Verslag huishoudelijke elektrische installatie op laagspanning en zeer lage spanning

Referentie: **010-20260625-05**	Datum controle: **25/06/2026**
Keurder: **010**

Eigenaar:	**Onbekend**	EAN-code:	**541448860001106170**
Adres installatie:	**Oude Zoerlebaan 26, 2260 - Westerlo**	Nummer teller(s):	**1SAG3105239657**
		Distributienetbeheerder installatie:	**Fluvius**
Datum uitvoering installatie:	☐ Vóór 01/10/1981 ☑ Tussen 01/10/1981 en 01/06/2020 ☐ Vanaf 01/06/2020		
Type:	☑ Wooneenheid ☐ Niet-huishoudelijk ☐ PV ☐ Batterij ☐ Laadpaal

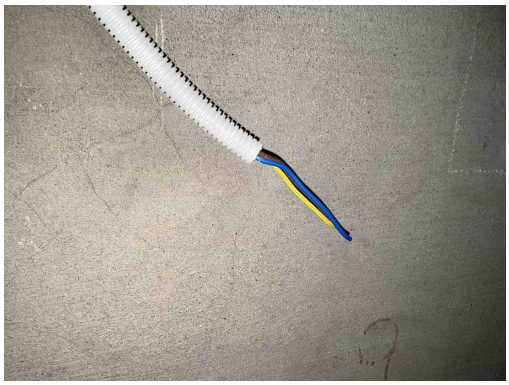
C28 - Niet gebruikte leidingen onder spanning zijn niet op een degelijke manier geïsoleerd of verwijderd (Boek 1: 4.2.1.1).
Opmerking: Oa buiten , slaapkamer ,...

C21 - Het gebruik van geleiders van het type VOB, zonder bijkomende afscherming is niet toegestaan (Boek 1: 5.2.9.6).
Opmerking: Oa gevel, kelder , slaapkamer , badkamer,...

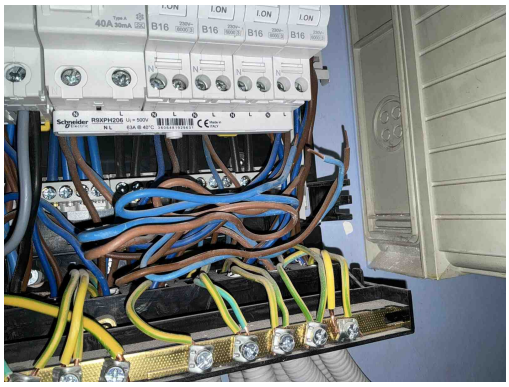
C28 - Niet gebruikte leidingen onder spanning zijn niet op een degelijke manier geïsoleerd of verwijderd (Boek 1: 4.2.1.1).
Opmerking: Oa buiten , slaapkamer ,...

C21 - Het gebruik van geleiders van het type VOB, zonder bijkomende afscherming is niet toegestaan (Boek 1: 5.2.9.6).
Opmerking: Oa gevel, kelder , slaapkamer , badkamer,...

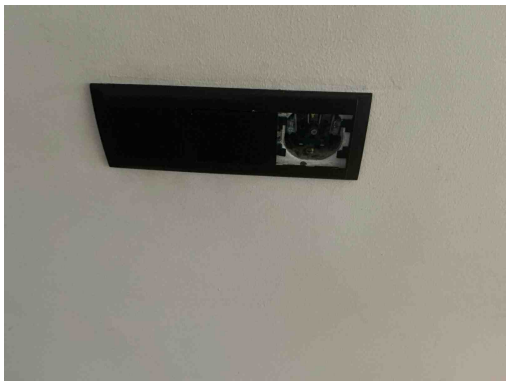
B18 - Het volgnummer is niet op elk bord vermeld (Boek 1: 3.1.3.3).
Opmerking: Oa bord 1,2,3,4,...

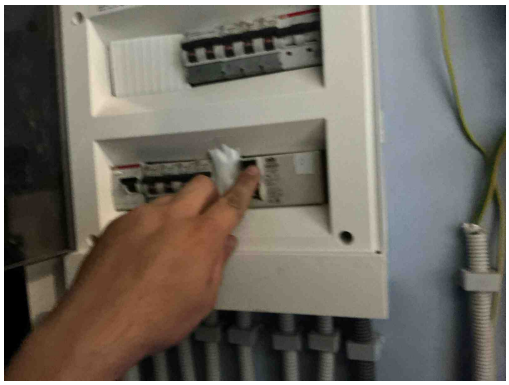
T09 - Bepaalde contactdozen en/of schakelaars zijn beschadigd (Boek 1: 1.4.1.3).
Opmerking: Oa slaapkamer , living ,...

T03 - Contactdozen met randaarding zijn niet toegelaten in huishoudelijke installaties en in niet huishoudelijke installaties zonder BA4/BA5 personeel (Boek 1: 5.3.5.2).
Opmerking: Algemeen de woning

T11 - De contactdozen waarvan de toegekende stroomsterkte maximaal 16A en de toegekende spanning maximaal 250V bedraagt en niet bedoeld zijn voor de voeding van een of meerdere verbruikstoestellen voor een specifiek doel en niet geplaatst zijn in of op schakel- en verdeelborden, beschikken niet of IPXX-D (incl. gemeenschappelijke delen residentieel geheel) (Boek 1: 4.2.2.3/5.3.5.2).
Opmerking: Algemeen de woning

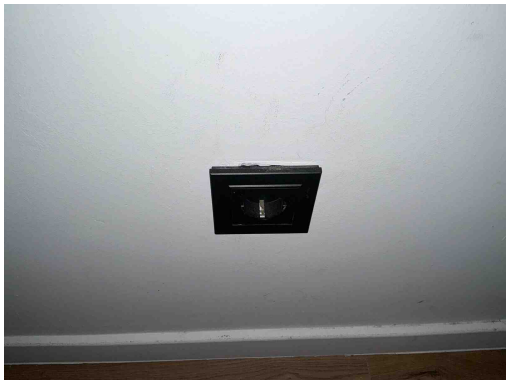
D01 - De differentieelstroominrichting schakelt niet uit na indrukken van de testknop (Boek 1: 5.3.5.3).
Opmerking: Oa bord 3

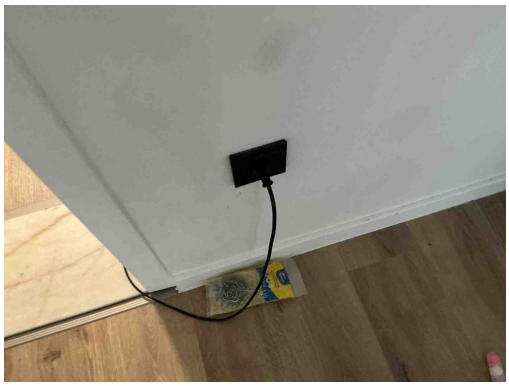
T03 - Contactdozen met randaarding zijn niet toegelaten in huishoudelijke installaties en in niet huishoudelijke installaties zonder BA4/BA5 personeel (Boek 1: 5.3.5.2).
Opmerking: Algemeen de woning

T11 - De contactdozen waarvan de toegekende stroomsterkte maximaal 16A en de toegekende spanning maximaal 250V bedraagt en niet bedoeld zijn voor de voeding van een of meerdere verbruikstoestellen voor een specifiek doel en niet geplaatst zijn in of op schakel- en verdeelborden, beschikken niet of IPXX-D (incl. gemeenschappelijke delen residentieel geheel) (Boek 1: 4.2.2.3/5.3.5.2).
Opmerking: Algemeen de woning

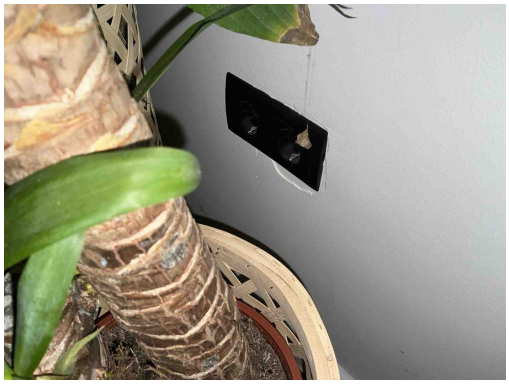
T03 - Contactdozen met randaarding zijn niet toegelaten in huishoudelijke installaties en in niet huishoudelijke installaties zonder BA4/BA5 personeel (Boek 1: 5.3.5.2).
Opmerking: Algemeen de woning

T11 - De contactdozen waarvan de toegekende stroomsterkte maximaal 16A en de toegekende spanning maximaal 250V bedraagt en niet bedoeld zijn voor de voeding van een of meerdere verbruikstoestellen voor een specifiek doel en niet geplaatst zijn in of op schakel- en verdeelborden, beschikken niet of IPXX-D (incl. gemeenschappelijke delen residentieel geheel) (Boek 1: 4.2.2.3/5.3.5.2).
Opmerking: Algemeen de woning

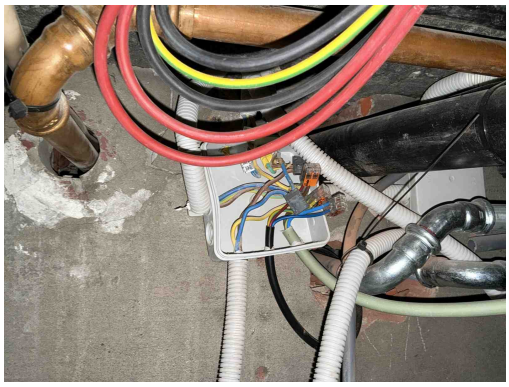
T03 - Contactdozen met randaarding zijn niet toegelaten in huishoudelijke installaties en in niet huishoudelijke installaties zonder BA4/BA5 personeel (Boek 1: 5.3.5.2).
Opmerking: Algemeen de woning

T11 - De contactdozen waarvan de toegekende stroomsterkte maximaal 16A en de toegekende spanning maximaal 250V bedraagt en niet bedoeld zijn voor de voeding van een of meerdere verbruikstoestellen voor een specifiek doel en niet geplaatst zijn in of op schakel- en verdeelborden, beschikken niet of IPXX-D (incl. gemeenschappelijke delen residentieel geheel) (Boek 1: 4.2.2.3/5.3.5.2).
Opmerking: Algemeen de woning

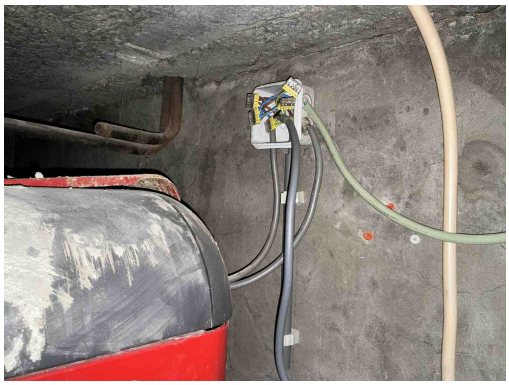
C21 - Het gebruik van geleiders van het type VOB, zonder bijkomende afscherming is niet toegestaan (Boek 1: 5.2.9.6).
Opmerking: Oa gevel, kelder , slaapkamer , badkamer,...

C30 - De deksels van de aftakdoos/aftakdozen ontbreken (Boek 1: 4.2.2.1, 5.2.6.1).
Opmerking: Oa kelder

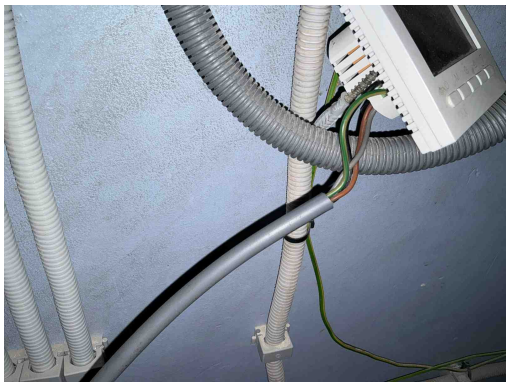
C21 - Het gebruik van geleiders van het type VOB, zonder bijkomende afscherming is niet toegestaan (Boek 1: 5.2.9.6).
Opmerking: Oa gevel, kelder , slaapkamer , badkamer,...

C30 - De deksels van de aftakdoos/aftakdozen ontbreken (Boek 1: 4.2.2.1, 5.2.6.1).
Opmerking: Oa kelder

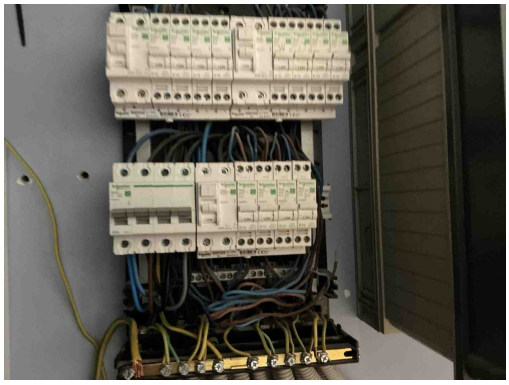
C21 - Het gebruik van geleiders van het type VOB, zonder bijkomende afscherming is niet toegestaan (Boek 1: 5.2.9.6).
Opmerking: Oa gevel, kelder , slaapkamer , badkamer,...

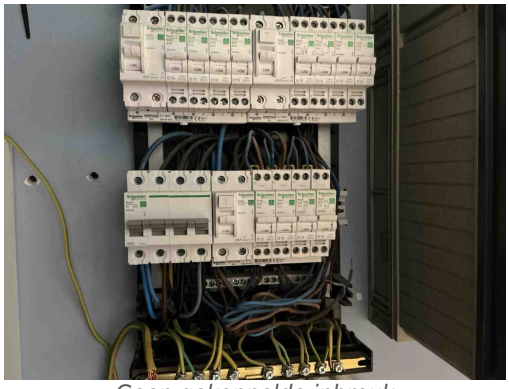
T21 - Het elektrisch materieel is niet geplaats volgens de voorschriften van de fabrikant/ regels van goed vakmanschap . (Boek 1: 1.4.1.3)
Opmerking: Oa bord 1 en 2 vijzen van de ophanging niet afgedekt
